DATUM 2026.06.10  
dossier 25.008  
plannr. 011

PLAN INHOUD Nieuwbouw woning met zorgwoning en B&B  
schaal 1:50  
Plan titel digitaal BA\_WONING\_S\_N\_22\_Snede BB

BOUWPLAATS  
Armand Bourdonlaan 1  
9051 Sint-Denijs-Westrem

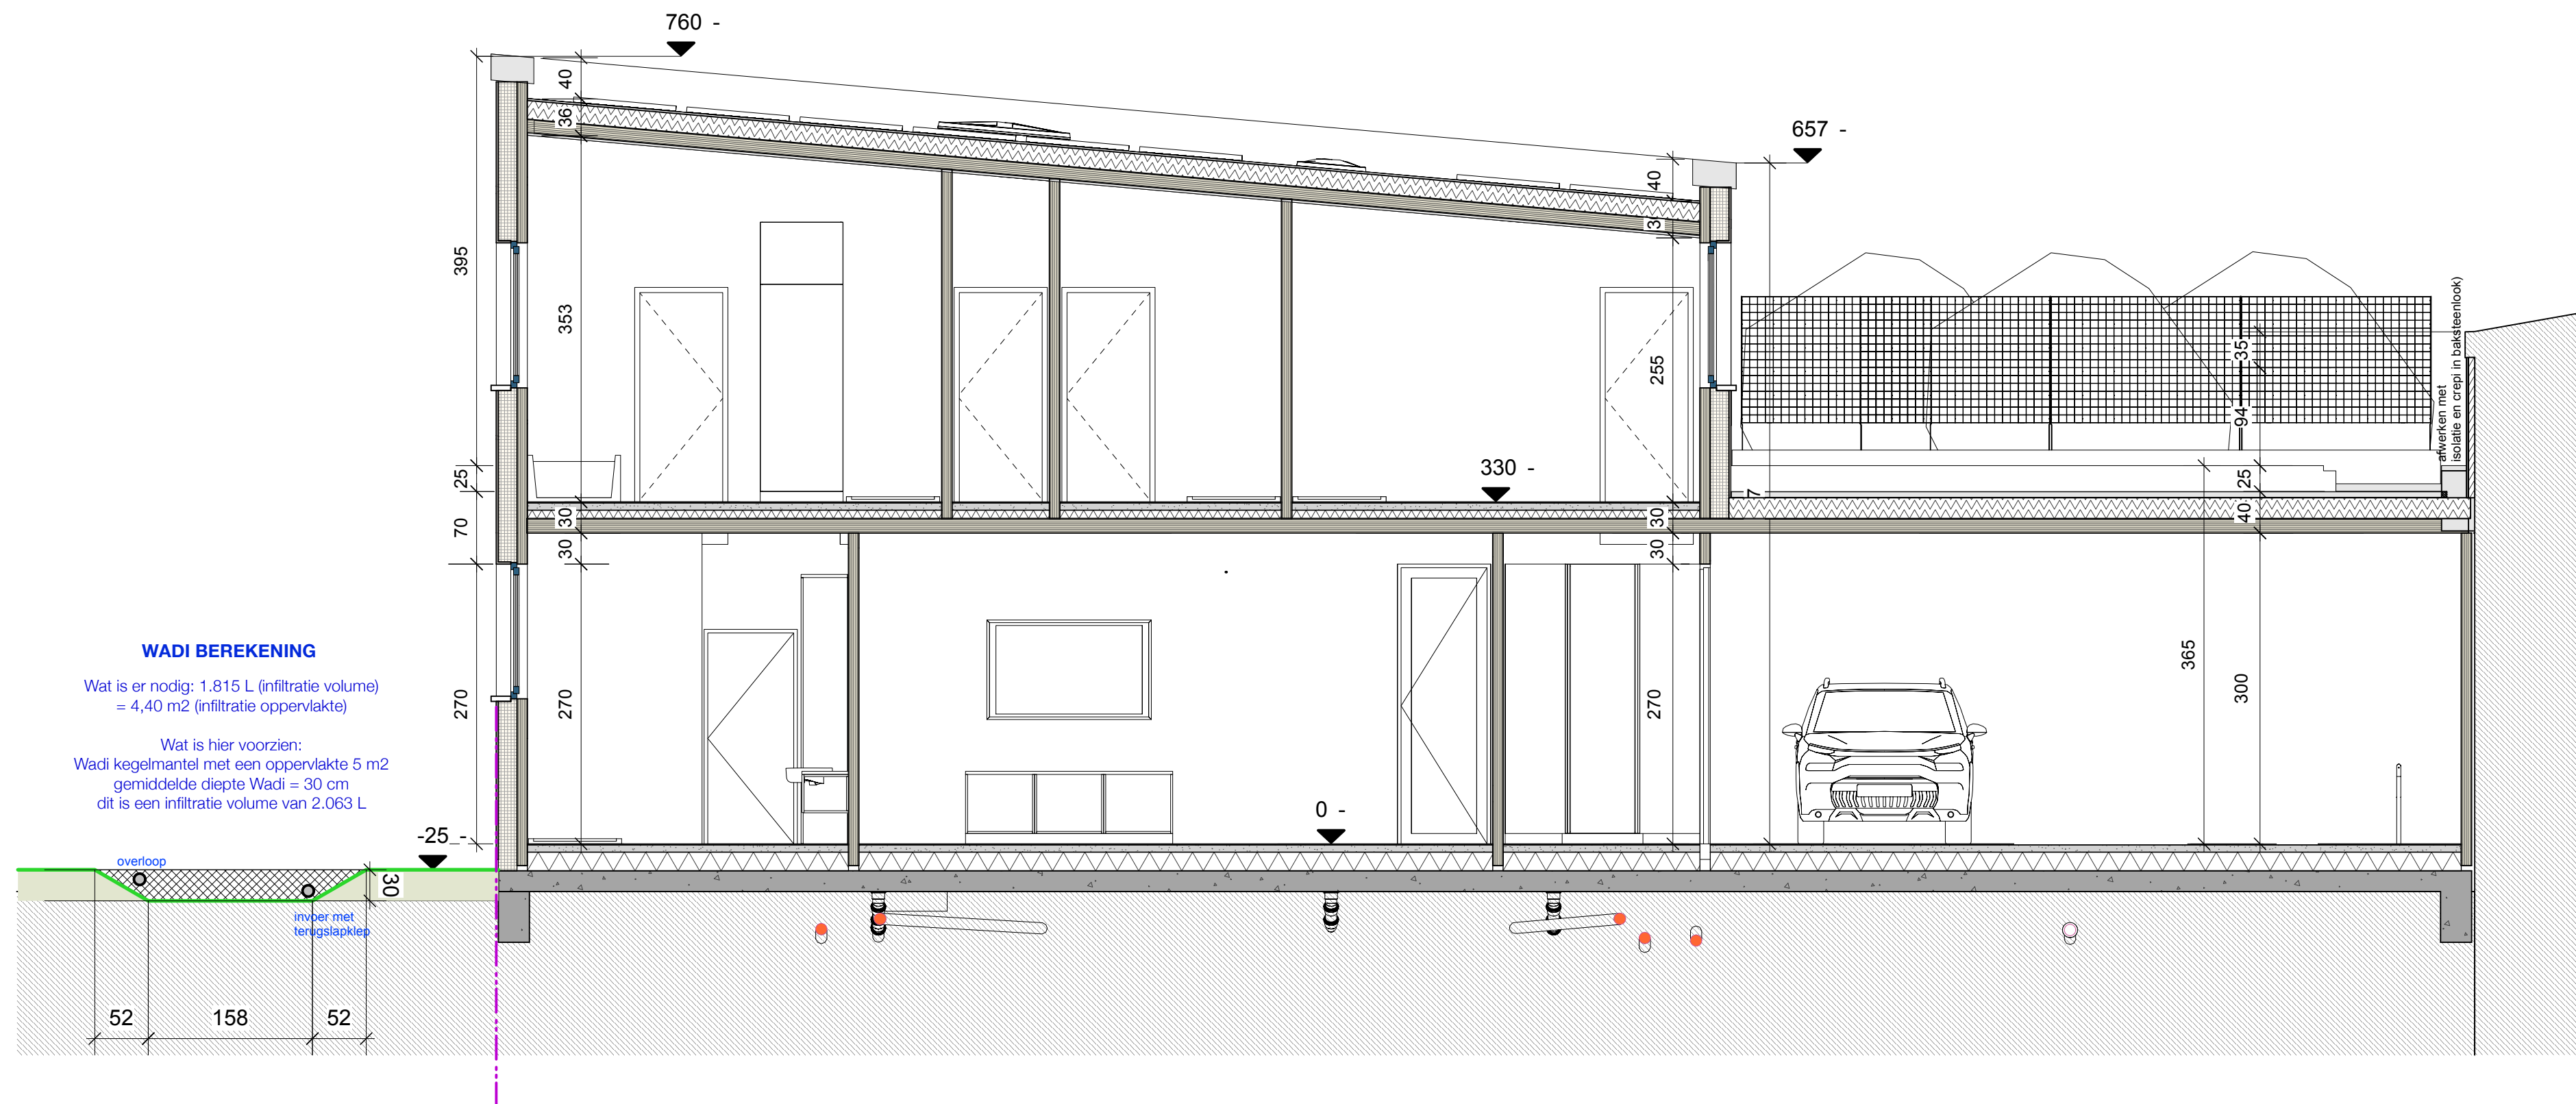
# ZIE BIJZONDERE VOORWAARDE(N)

## Overstromingen

De tuin (met uitzondering van de oprit) mag niet worden opgehoogd. Verhardingen rond het huis (inclusief terras) dienen niet opgehoogd te worden. Indien een aangesloten terras/verharding gewenst is, kan met een vlonderconstructie gewerkt worden.
